Министерство путей сообщения СССР
ГИПРОТРАНССИГНАЛСВЯЗЬ

УКАЗАНИЯ

по проектированию устройств автоматики, телемеханики и связи
на железнодорожном транспорте

Изменение № 2 в методических указаниях
"Схемные решения по оборудованию
автоматической переездной сигнализации
дополнительной светофорной головкой с
бело-лунным мигающим огнем",
И-160-87, вып. 2А, ЗА, 4.

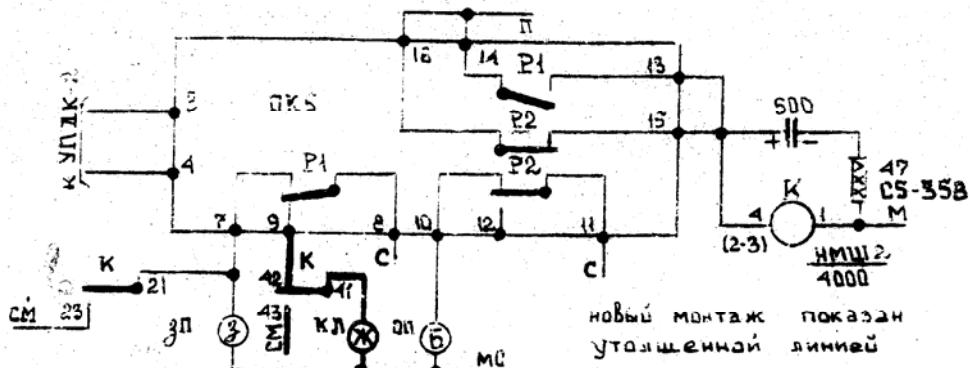
Выпуск ЗА. Лист 2. При проектировании выдержки времени на от-
крытие маневровых сигналов в цепь обмотки реле КТИ необходимо
включить тыльевой контакт реле ВС по примерной схеме.
